Substituição da coluna da direção do Renault Modus (J77)

Durante os trabalhos de substituição da coluna da direção do Renault Modus (J77) deve prestar-se atenção aos seguintes pontos: devido a uma alteração na série, o design da unidade completa da coluna da direção foi alterado.

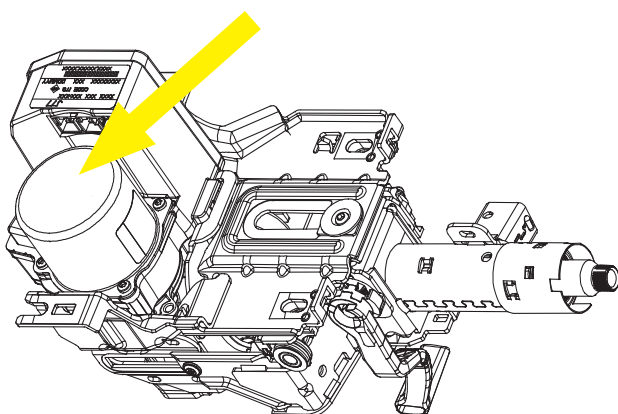
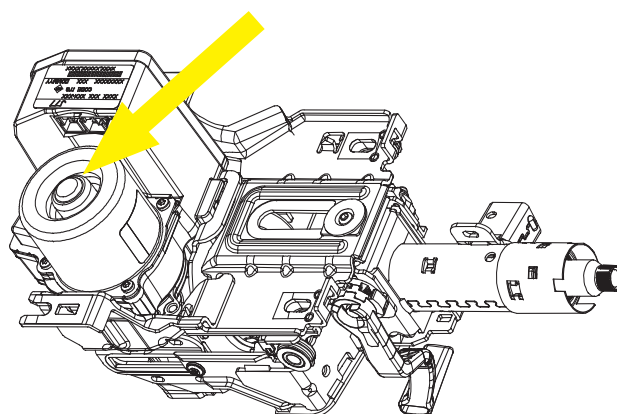
Outra característica de distinção entre o design antigo e o design novo é o corpo do motor elétrico.

Visto que as versões mais recentes são compatíveis com as versões antigas, estas podem ser facilmente instaladas em modelos mais antigos, sendo apenas necessárias algumas pequenas modificações. Caso o veículo tenha instalada uma unidade com o design antigo e se pretende instalar a unidade com o design novo, terá que substituir adicionalmente o veio do cardan, entre a caixa da direção e a coluna da direção.
